**Modulo per la presentazione delle osservazioni per i piani/programmi/progetti sottoposti a procedimenti di valutazione ambientale di competenza statale**

ID: Codice procedura (ID\_VIP/ID\_MATTM):10844

Impianto per la produzione di energia elettrica da fonte eolica, costituito da 6 aerogeneratori della potenza complessiva di 37,2 MW, un sistema di accumulo da 25 MW e relative opere connesse in località "Rempillo" nel comune di Pitigliano (GR).

# ALLEGATO alle OSSERVAZIONI all' IMPIANTO EOLICO denominato REMPILLO nel COMUNE di PITIGLIANO ( GR). Comp

# Analisi degli Impianti Eolici Esistenti e in Progetto

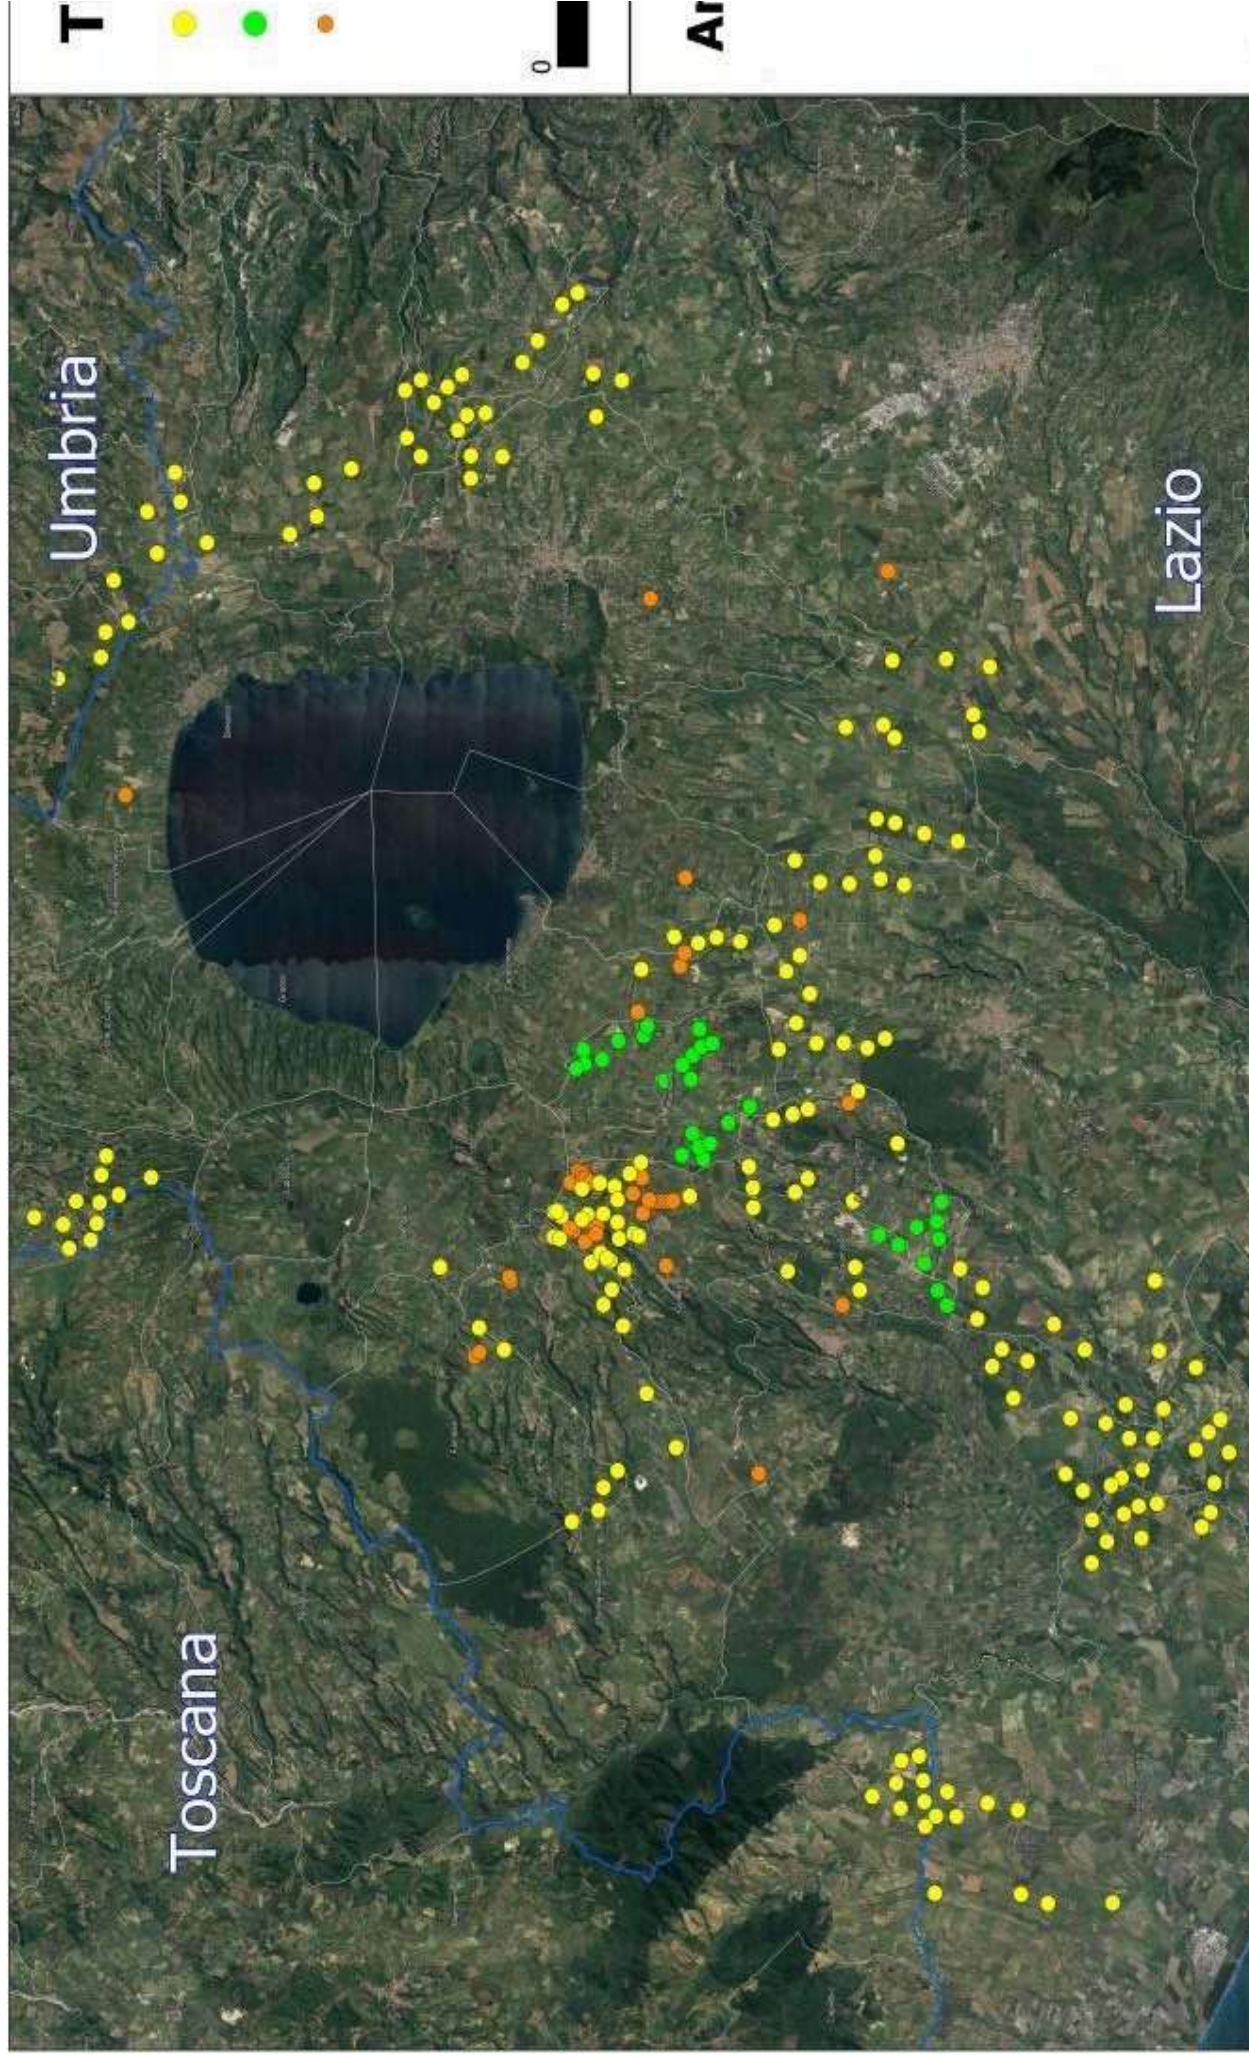
Inoltre, la zona in cui insisterebbe l’impianto eolico industriale Rempillo è compresa nelle fasce di rispetto di 3 km di diversi beni archeologici tutelati dalla parte II del Codice dei Beni Culturali (vedi Allegato, immagine n. 3). Inoltre le pale P04 e P05 ricadono all’interno di un’area archeologica che la Proponente vorrebbe cancellare per il semplice fatto che non è riportata nel documento regionale ma nel documento provinciale come meglio dettagliato nell’Osservazione n. 5. Alla luce di quanto documentato appare chiaro quindi che la collocazione dell’impianto non ha tenuto conto alcuno dei vincoli dell’area nella quale è stato progettato e l’inserimento dell’impianto eolico nel paesaggio e sul territorio non è corretto (Allegato IV delle Linee guida nazionali di cui al D.M dello Sviluppo economico del 10.09.2010).

- h) Le zone di interesse archeologico evidenziate nell'immagine n. 3 a cui si aggiungono anche l'importante abitato protostorico di Sorgenti della Nova e Ruderii del Castello altomedioevale che si trovano a circa 4 km dalle aree in cui è stato progettato l'impianto eolico industriale. Poco più lontano i resti del castello medioevale “Morroneccio”. Nell'area vasta le preziose necropoli eneolitiche (Poggi Alti) ed etrusche di Pitigliano, Sovana e Sorano.
